PREFEITURA DA CIDADE DO RIO DE JANEIRO
SECRETARIA MUNICIPAL DE TRANSPORTES – SMTR
COORDENADORIA DE PLANEJAMENTO – CP

Projeto: PMI F/SUBEX nº 01/2020 – BRT Transbrasil

ANÁLISE DO MATERIAL ENTREGUE
NO PMI EM JUNHO DE 2020

Rio de Janeiro, 7 de agosto de 2020.

Figura 5.1 - Análise teórica: Entrada e saída na parada dos ônibus articulados de 18 m e 23 m.

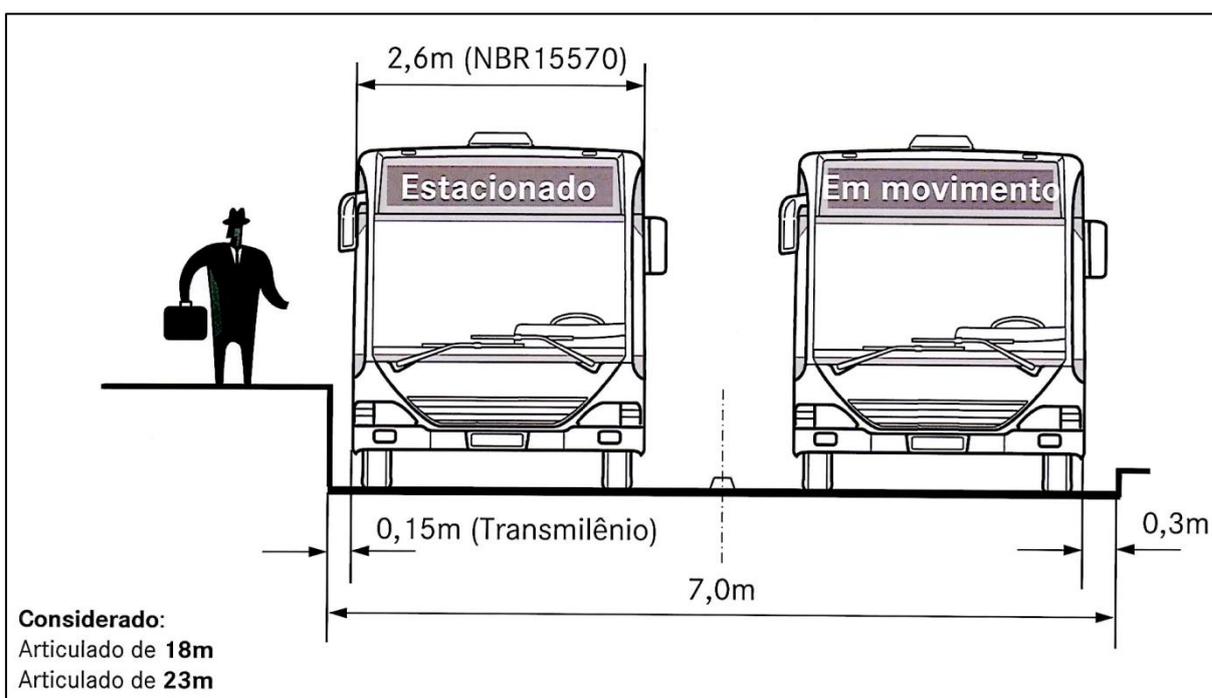
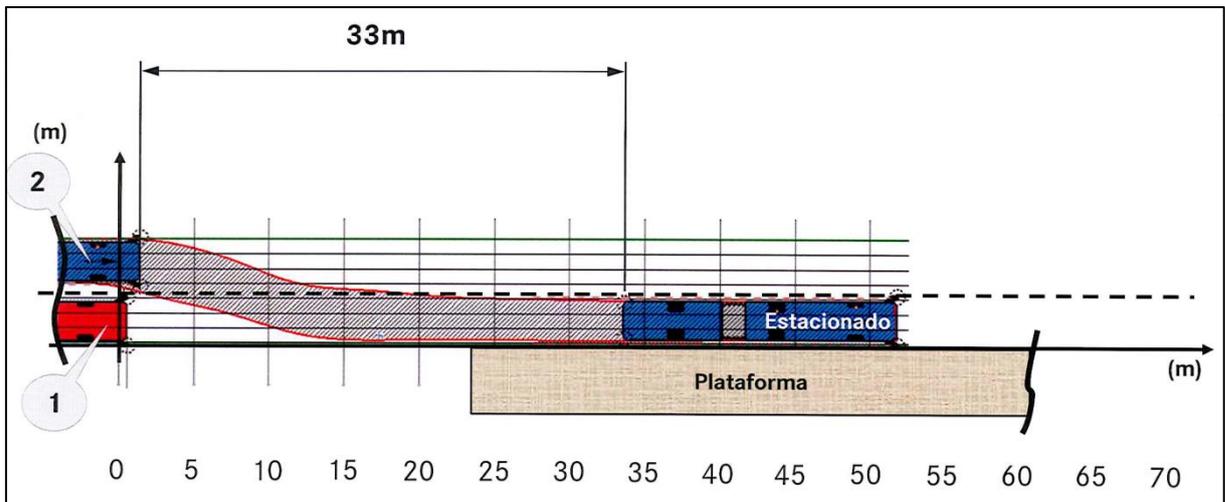
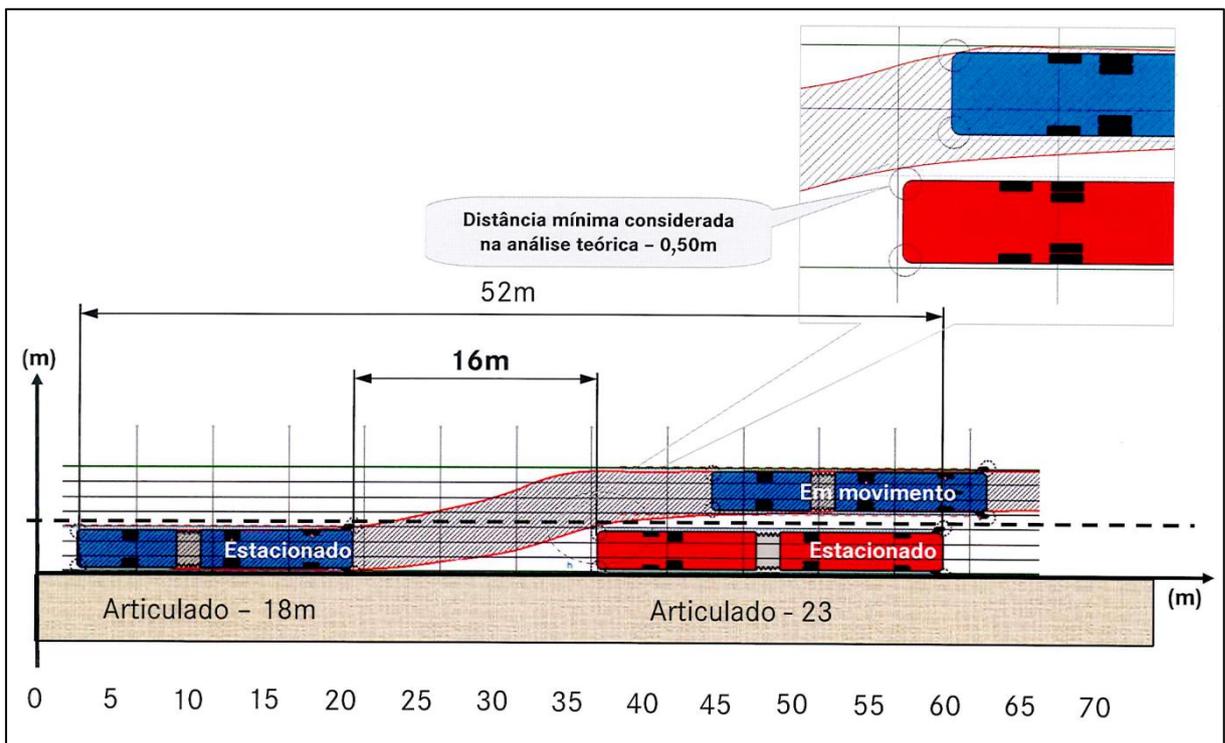
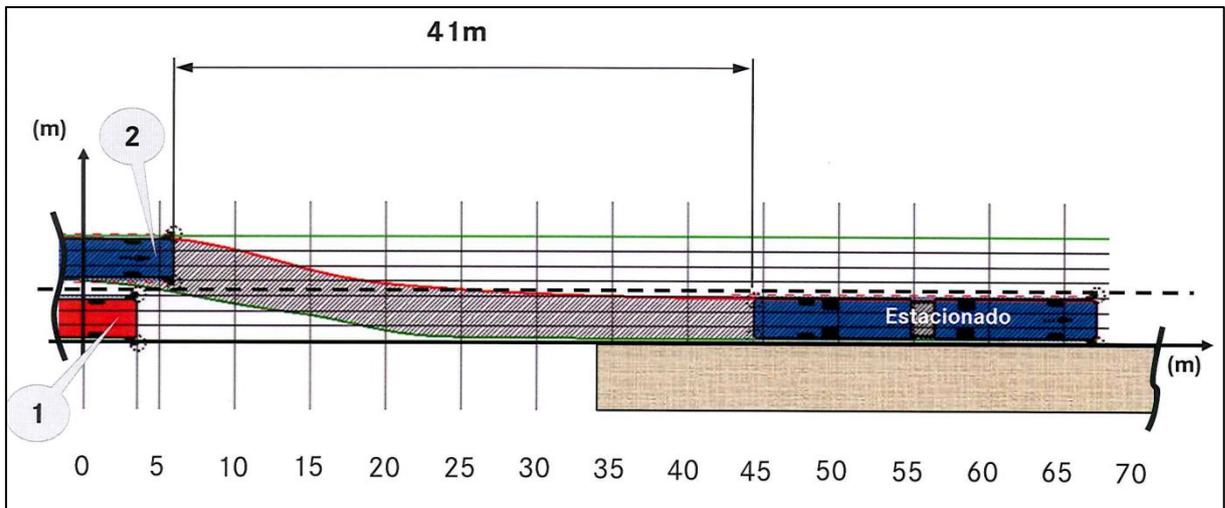
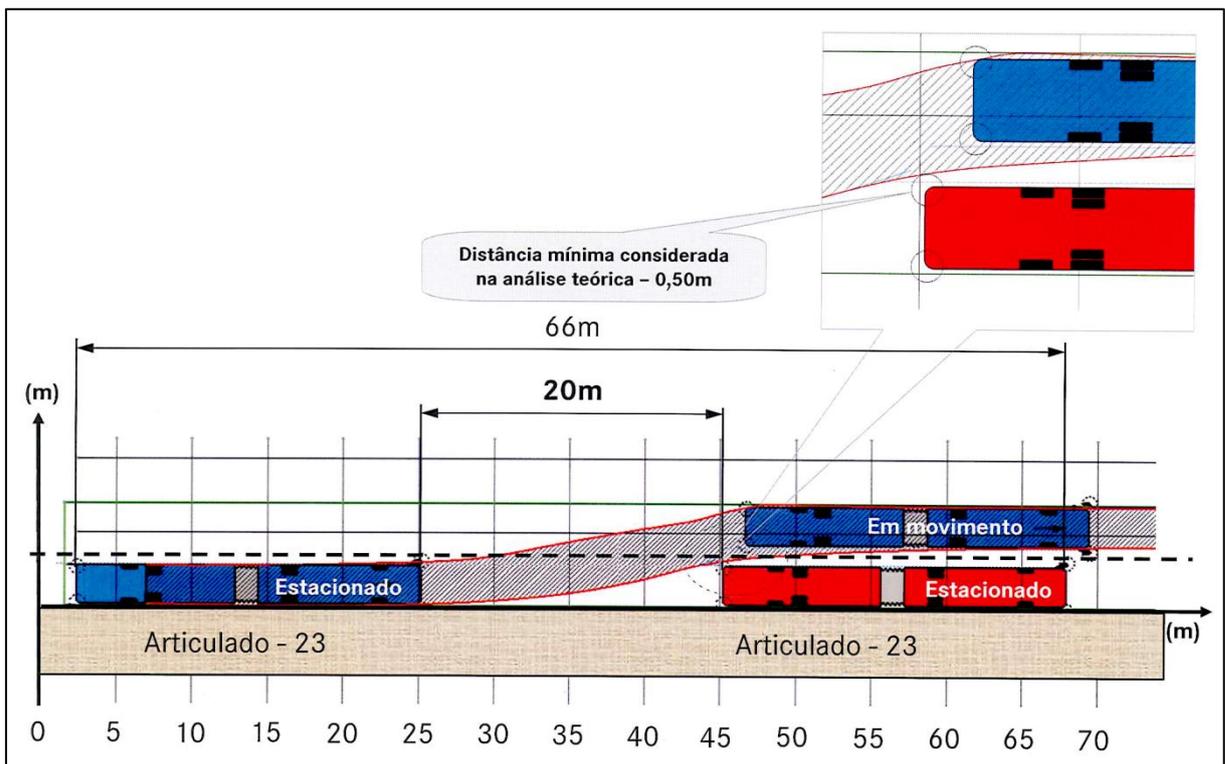
Corrigir a Tabela 2 e o dimensionamento das plataformas dos terminais de BRT de acordo com as orientações das figuras a seguir, tendo em vista que o espaço para manobra indicado de 15 m se mostra insuficiente.
